Modulo per la presentazione delle osservazioni per i piani/programmi/progetti sottoposti a procedimenti di valutazione ambientale di competenza statale

ID: Codice procedura (ID_VIP/ID_MATTM):10844

Impianto per la produzione di energia elettrica da fonte eolica, costituito da 6 aerogeneratori della potenza complessiva di 37,2 MW, un sistema di accumulo da 25 MW e relative opere connesse in località "Rempillo" nel comune di Pitigliano (GR).

TESTO DELLE OSSERVAZIONI

Immagine n. 5 Intervisibilità degli impianti eolici della provincia di Viterbo anche in quella di Grosseto, in particolare nel pitiglianese.

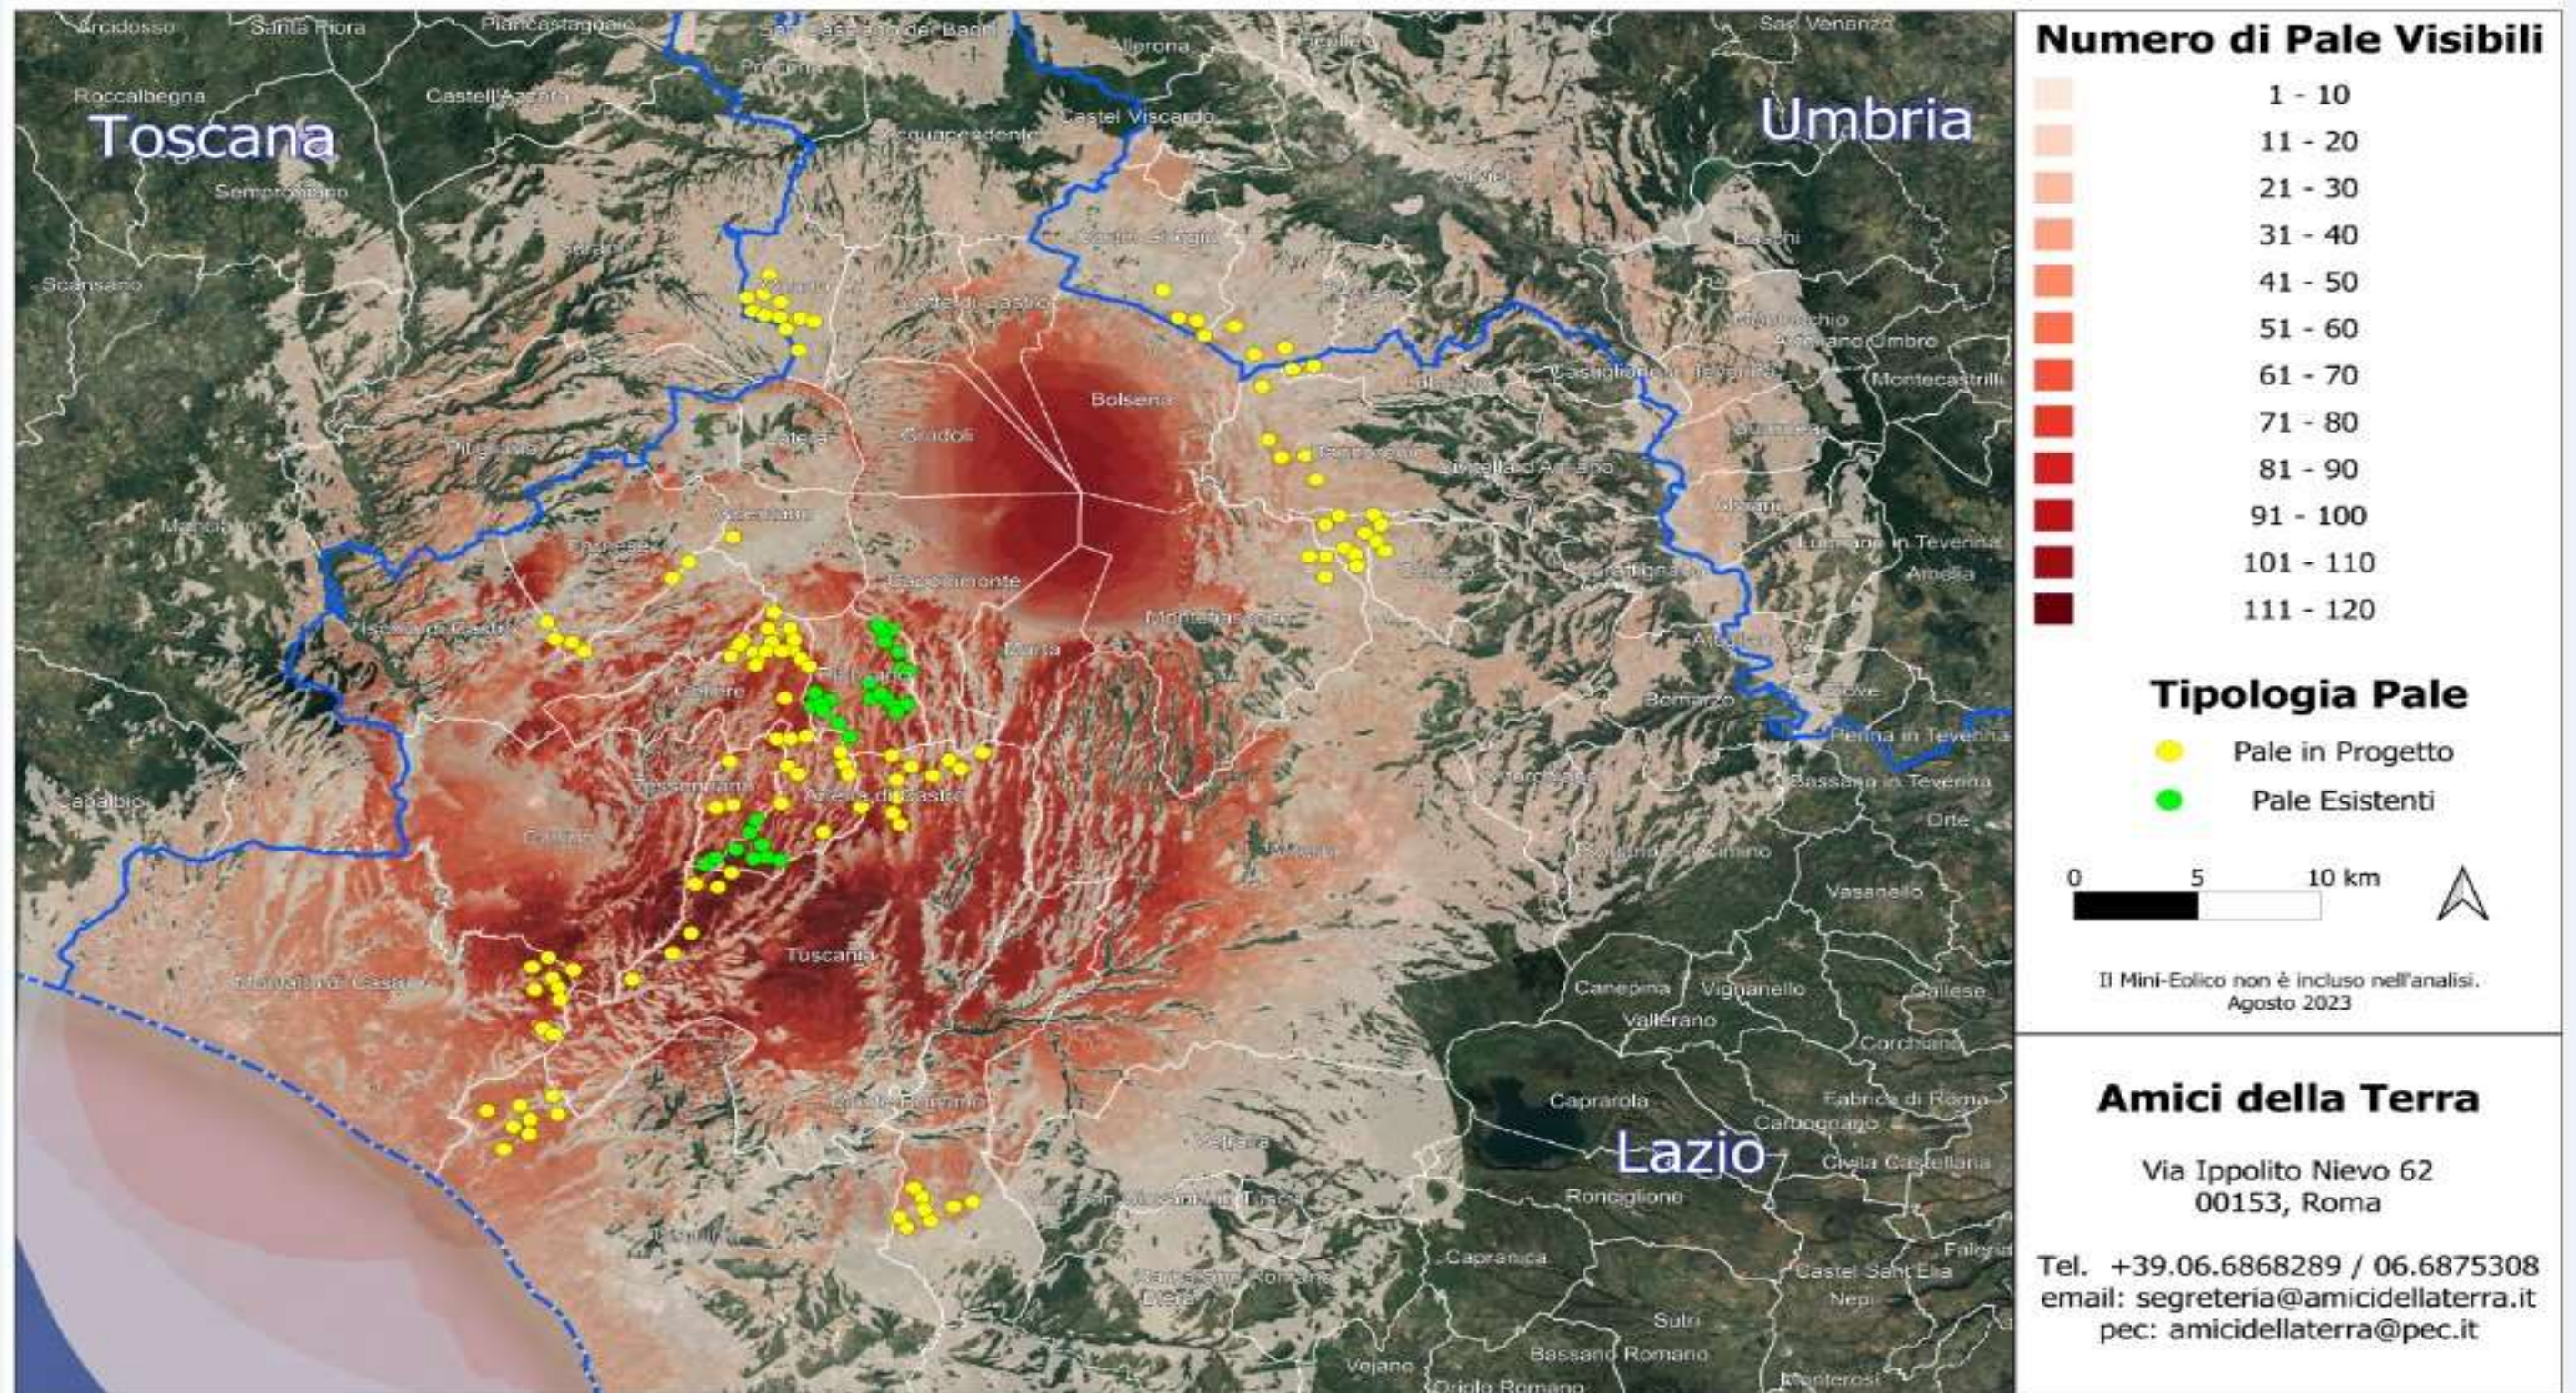
Quindi anche la Regione come Ente deputato dalla normativa nazionale a legiferare sulle aree idonee e non idonee si è espressa riguardo al fatto che abbia assolto ai doveri e alle quote stabilite dal PNIEC e in ambito regionale la provincia di Viterbo è stata quella con il più alto tasso di impianti FER tra tutte e quindi ormai satura ed il cumulo degli impianti FER installati, autorizzati e in progetto rappresenta ***una elevata criticità per la sostenibilità ambientale di ulteriori eventuali iniziative,*** L'impianto eolico "Rempillo" pur essendo "esterno al confine provinciale e regionale ma nelle sue immediate vicinanze (a soli 100 metri i primi due aerogeneratori) oltre ad impattare sul territorio e sulle economie di tre Comuni del Lazio (Farnese, Valentano e Latera) si trova nelle fasce di rispetto dei Beni di notevole interesse pubblico come si è evidenziate nelle Osservazioni nn. 1 e 2 e crea anche degli impatti negativi anche sui beni naturalistici come verrà dettagliato nell'Osservazione n. 4. Inoltre andrebbe a sommarsi al già enorme cumulo di impianti eolici e fotovoltaici e geotermici che già creano una elevata criticità ambientale nella provincia di Viterbo e interferiscono anche con il territorio toscano come si può vedere dalle immagini nn. 4 e 5 dell'Allegato n. 1.
